No.	美浜3－特別点検（原子炉容器）－1
質 問	非破壊試験の方法、判定、装置、対象範囲等が高浜1,2号機と異なる場合は、その違い、理由及び妥当性を説明すること。
回 答	<p>以下に示すとおり、高浜1,2号機と美浜3号機の非破壊試験の方法、判定、装置、対象範囲等に実質的な違いはない。</p> <ul style="list-style-type: none"> <li>・非破壊試験の方法           <p>原子炉容器特別点検要領書の「4.1.7試験要領 a. 基準感度調整」において、試験結果を無効とする条件をJEAC4207-2008の規定内容との整合を図り「DAC20%又は、2dBを越えて」から「DAC20%又は、2dB以上」に変更したが、高浜1,2号機と美浜3号機でこの判定に該当するものはなく、実質的な基準感度調整方法に違いはない。</p> </li> <li>・判定           <p>原子炉容器特別点検要領書の「4.1.7試験要領 c. 判定」において、判定要領がより明確となるように各項を以下の通り再整理したが、高浜1,2号機と美浜3号機で実質的な判定要領に違いはない。</p> <p>(a) 項 距離振幅補正曲線（DAC）20%を超えるものを抽出。</p> <p>(b) 項 割れか否かの判定。 検出されたDAC20%を超える高さの反射波に対して、割れ等の有意な欠陥か否かの判定を行うことを求めている。本項により、中性子照射脆化に対する健全性評価の観点から重要となる板厚方向の有意な欠陥の有無を確認する。</p> <p>(c) 項 割れ以外の指示の判定。 割れ以外の指示が、製造時の判定基準を満足しているかどうかを判定することを目的として規定しているものであり、維持規格EB-1211「蒸気発生器伝熱管以外の機器に対する判定基準」と同様に、溶接規格、設計・建設規格を用いて有意な欠陥の判定を行っている。</p> <p>なお、高浜1,2号機、美浜3号機ともに垂直法によりDAC20%を越える記録すべきエコーを検出しているが斜角法でDAC20%を越えているものはなかった。</p> </li> <li>・装置           <p>高浜1,2号機と同じである。</p> </li> <li>・対象範囲           <p>試験対象範囲は燃料有効高さに基づき設定しているが、美浜3号機には一部で高燃焼度燃料（最高燃焼度55,000MWd/t）を装荷しており、現</p> </li> </ul>

No.	美浜3－特別点検（原子炉容器）－2
質 問	<p>中間胴に係る非破壊試験（UT）記録が、適切な探傷等により得られた結果であることを示す記録（キャリブレーション（中間、探傷後の感度確認も含む。）、対比試験片、探傷速度、位置評定装置の精度を考慮した走査範

### CV特別点検における点検フロー(判断基準について)

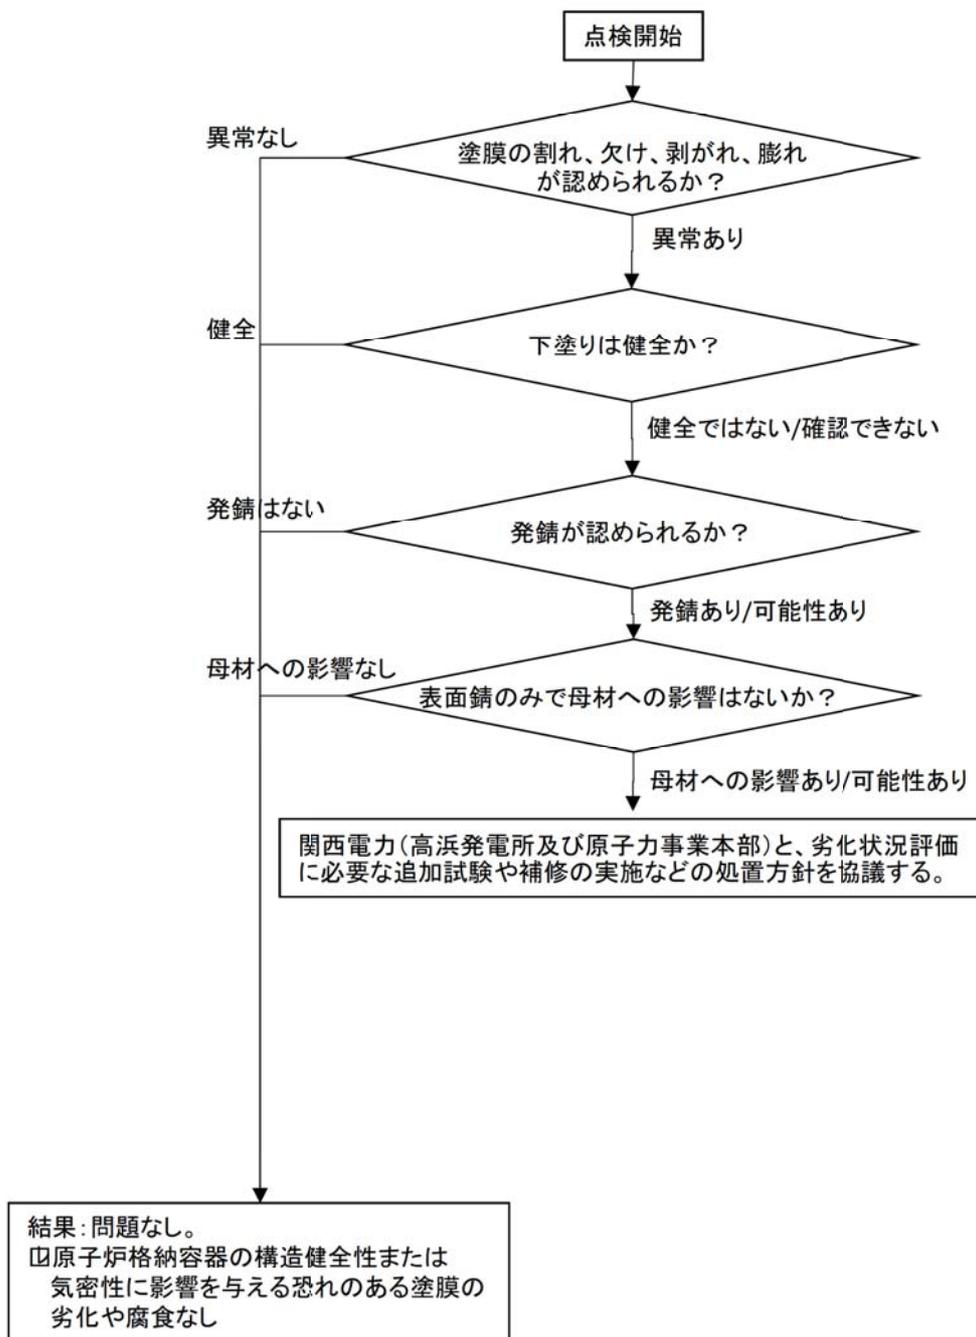
No.	美浜3－特別点検（原子炉格納容器）－6
質 問	非破壊試験(VT-4)の判定基準「原子炉格納容器の構造健全性または気密性に影響を与える恐れのある腐食」の判断基準又は限界見本を提示すること。
回 答	<p>判断基準としては、添付1の通り、塗膜に割れ、欠け、剥がれ、膨れの有無、下塗りの健全性、母材の発錆の有無等を確認することで、構造健全性または気密性に影響を与える恐れのある塗膜の劣化や腐食がないかを判断している。</p> <p>添付1に示す点検フローの考え方を以下に示す。</p> <p>①原子炉格納容器の塗膜に割れ、欠け、剥がれ、膨れの異常が認められなければ、塗膜の劣化がないと判断。</p> <p>②原子炉格納容器の塗膜は、上塗り、中塗り、下塗りの3層からなり、たとえ上塗り及び中塗り部分に割れ等の損傷があっても、下塗りが健全で原子炉格納容器鋼板の表面を覆っていれば、金属表面が大気にさらされないことから、原子炉格納容器の構造健全性または気密性に影響を与える塗膜の劣化はないと判断。</p> <p>③下塗りが健全でない、または下塗りの健全性が確認できない状況である場合、発錆が認められなければ、原子炉格納容器の構造健全性または気密性に影響を与える恐れのある腐食ではないと判断。</p> <p>④金属母材が見えているような薄い表面錆が確認されたとしても、侵食されて母材板厚が変わるほどの影響がなければ、これも構造健全性または気密性に影響を与える恐れのある腐食ではないと判断。</p> <p>本点検フローは、点検実施前の作業計画書の読み合わせの際に点検施工会社へ周知を行い調達要求事項としている。議事録を添付2に示す。</p> <p>なお、今回の特別点検では、点検の結果、「問題なし」と判断したもののうち、添付1の点検フローの①以外に該当する場合は気付き事項として点検施工会社より連絡を受けており、高浜1,2号機における審査実績を考慮し、2015年6月中旬以降に検出した気づき事項については検出箇所・部位・写真を記録する運用とした。記録の例を添付3に示す。また、当該部位については機器保全の観点から塗膜状態の確認を行なうとともに塗装を実施している。</p> <p style="text-align: right;">以上</p>

試験範囲図(1/110)

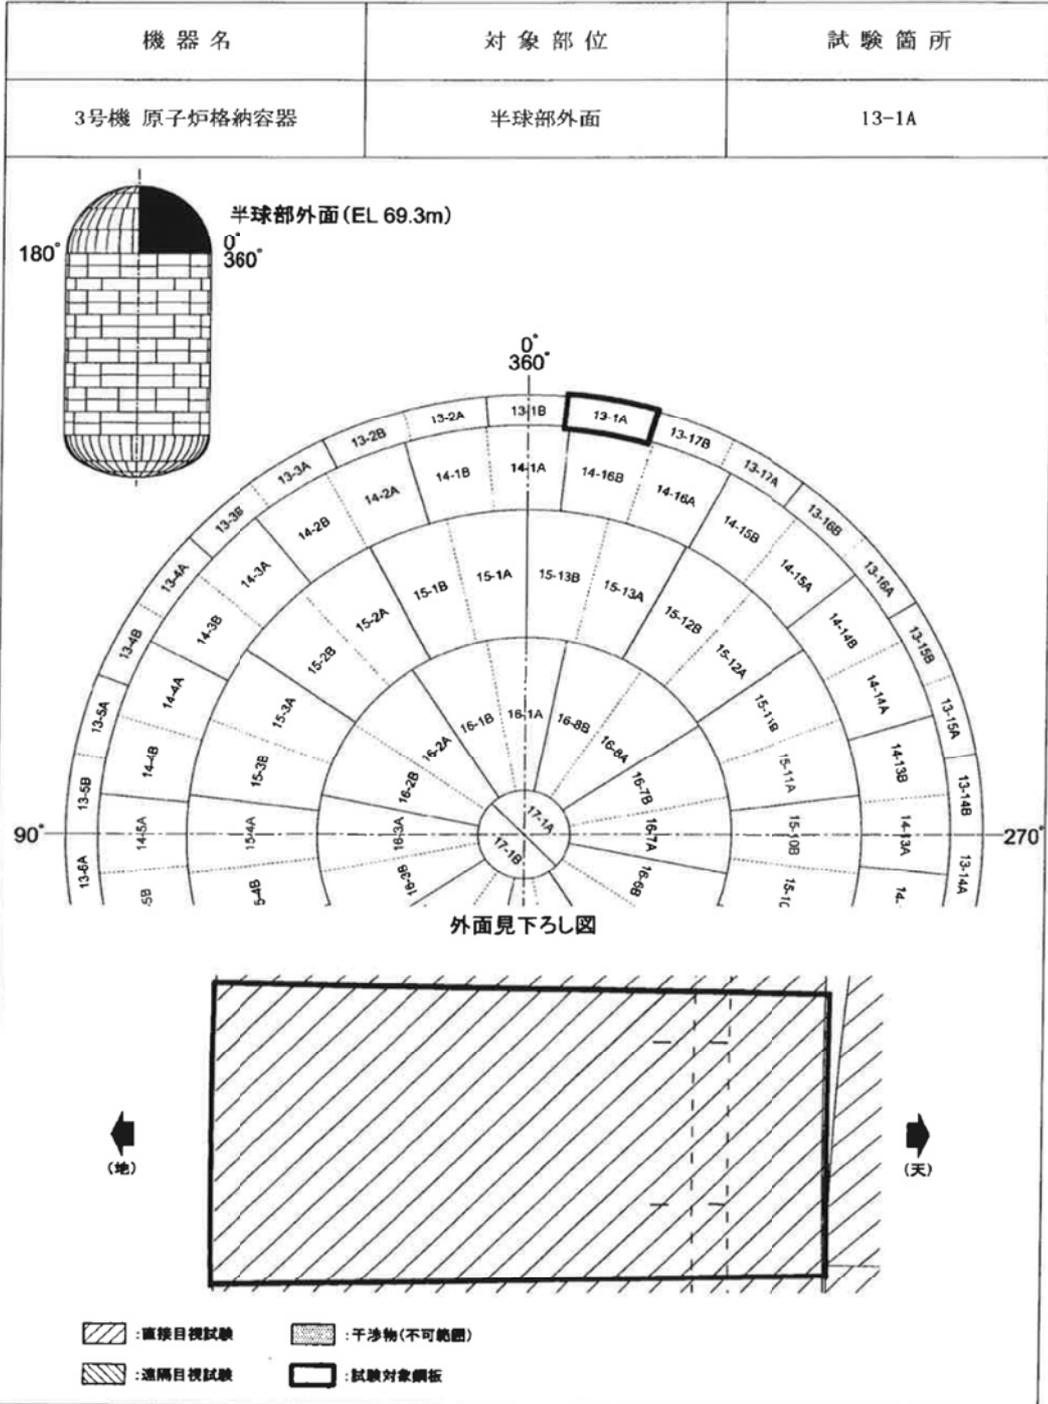
No.	美浜3－特別点検（原子炉格納容器）－7
質 問	非破壊試験(VT-4)記録が、適切な方法等により得られた結果であることを示す記録（要因の力量、試験条件、詳細記録等）を提示すること。
回 答	<p>実用発電用原子炉運転期間延長申請に係る運用ガイド及び「発電用原子炉設備規格 設計・建設規格」（JSME S NC-1-2005/2007）（以下設計・建設規格）に基づき、特別点検における試験員に対して、次のとおり特別点検に係る教育訓練と視力を要求事項とした（添付1参照）。</p> <p><b>【特別点検に係る教育訓練に関する事項】</b>          工事前に、特別点検実施前教育を受講していること。</p> <p><b>【視力に関する事項】</b>（設計・建設規格「GTN8130 試験技術者」より抜粋）</p> <ul style="list-style-type: none"> <li>・近距離視力確認用の標準ジャガー式チャートのJ-1文字を読み取ることができるか、または同様な近距離視力試験で同等の視力を確認すること。なお、視力の測定は、裸眼またはコンタクトレンズ等による矯正のいずれでもよいが、矯正により要求を満足した場合は、実際の試験においても矯正した視力で行うこと。</li> <li>・色の判定が要求される目視試験を行う場合は、必要とする色についての色覚が正常であること。</li> </ul> <p>試験条件を含んだ詳細記録については、格納容器鋼板1枚毎に記録を作成しており、その代表例を添付2に示す。</p> <p style="text-align: right;">以上</p>
